東海第二発電所

ブローアウトパネル及び関連設備の 工事計画認可申請に係る論点整理について (コメント回答)

平成30年5月10日
日本原子力発電株式会社

4月5日審査会合時コメント回答 ブローアウトパネル関連(1)

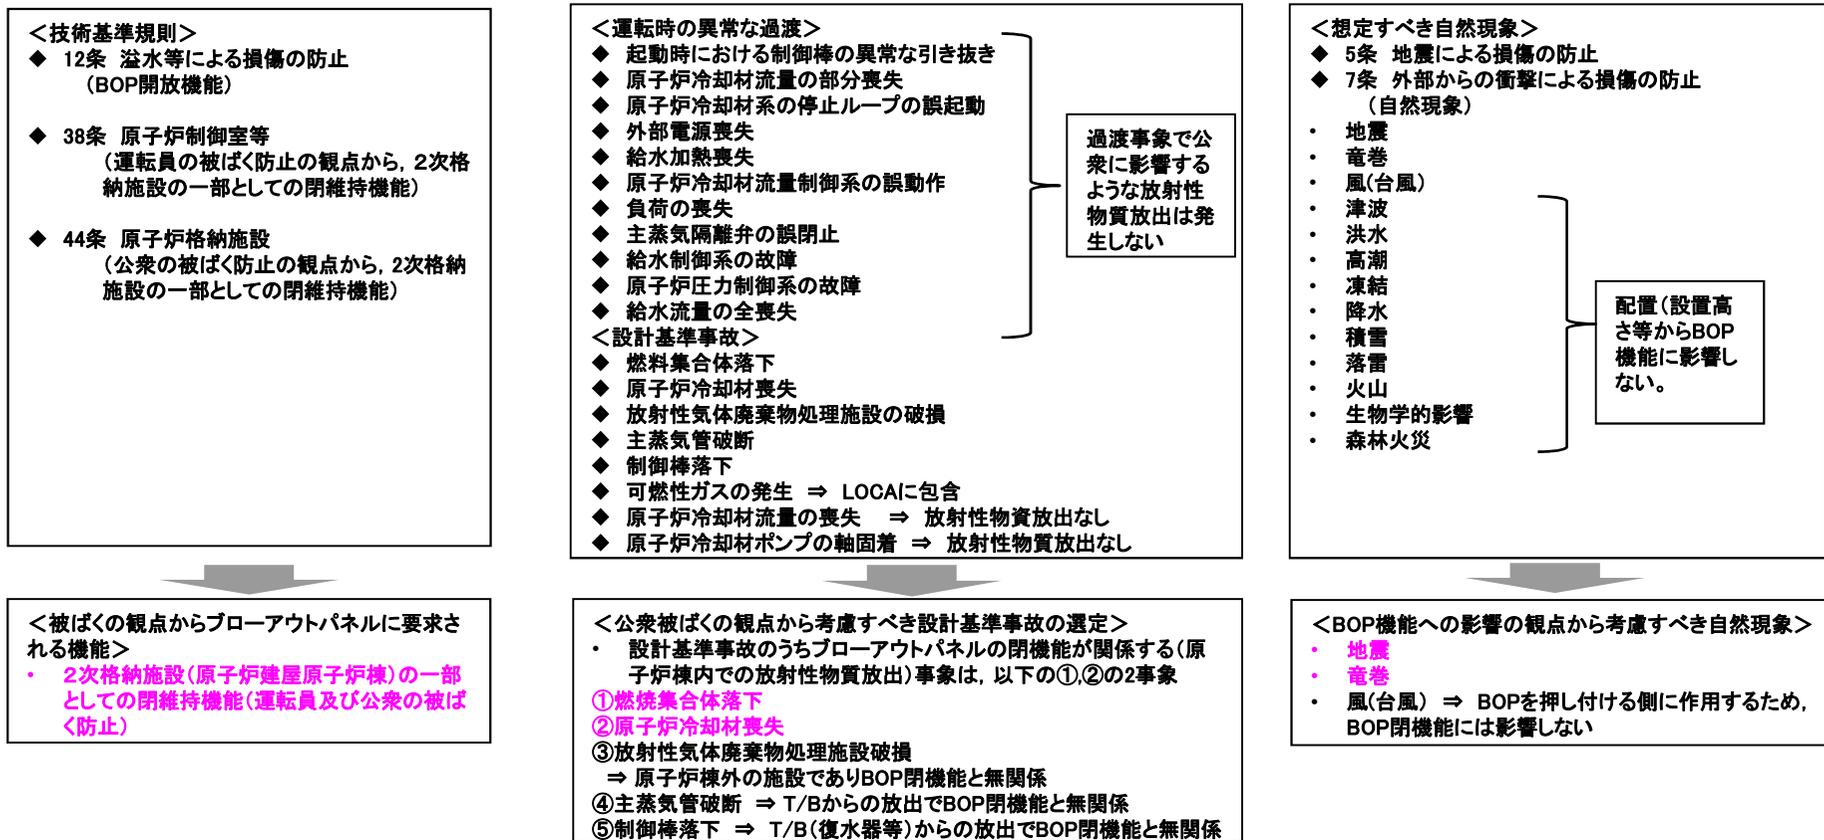
ブローアウトパネルの要求事項に対して、考慮すべき自然現象発生後に設計基準事故が発生する場合、逆に設計基準事故後に自然現象が発生する場合を整理し、公衆被ばくの影響の観点から整理すること。

- ◆ 公衆の被ばく影響の観点から整理し、開放機能に影響を与えないよう耐震性を確保することで、設計基準事故後4日以降※に自然現象により、ブローアウトパネルが開放した場合でも、被ばく量は判定基準5mSv及び設計基準事故で最も被ばく量の大きい主蒸気管判断事故の評価値 1.8×10^{-2} mSv未満であることを確認した。
- ◆ 中央制御室運転員の被ばく影響の観点から整理し、開放機能に影響を与えないよう耐震性を確保することで、設計基準事故後4日以降※に自然現象によりブローアウトパネルが開放した場合でも、被ばく量は判定基準100mSv未満であることを〇〇〇〇(評価中)
- ◆ 通常運転時にブローアウトパネルが開放した場合には、保安規定に従い原子炉停止により対応ため平常時被ばく量に大きな増加はない。

※: 自然現象の発生頻度と事故との重畳について評価し、弾性設計用地震Sdの発生が有意となる時期として保守的に設定。なお、Sd以下の地震動によりブローアウトパネルが開放しないことは、実機大モックアップ試験時に確認

原子炉棟 6階 (赤線: パネル(全8枚)) 圧力伝播箇所 (ピンク色) 原子炉棟 5階 (赤線: パネル(全2枚))

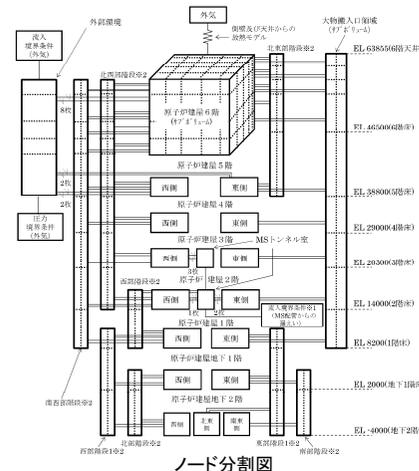
コメント: 強制開放装置の位置づけを明確にすること

回答 : 原子炉建屋外壁に設置されるブローアウトパネル10枚に作用する主蒸気管破断時の圧力は音速で伝播し, GOTHIC解析によれば, 原子炉棟5階のパネル2枚開放後, 6階のパネル8枚にも作動圧力以上の圧力が負荷されるため, ブローアウトパネルは開放する。なお, 寸法上, 下端, 若しくは左端(又は右端)を固定した状態でも, 上端, 若しくは右端(又は左端)は, 型枠に干渉せずに開放する。強制開放装置は, 念のための装置であることから, 自主設備と位置付けている。

5階西側の2枚のBOP開放後でも, 6階のBOP(8枚)近傍には1psi(6.9kPa)の圧力が付加されていることを確認
 (5階BOPが設置されている建屋西側から6階への蒸気伝播経路は階段のみであるが, 東側は機器搬入口の開口部があり, 開口面積は西側の約5.5倍もあるため, 6階面の圧力上昇は5階のBOP 開放の影響を大きく受けない)
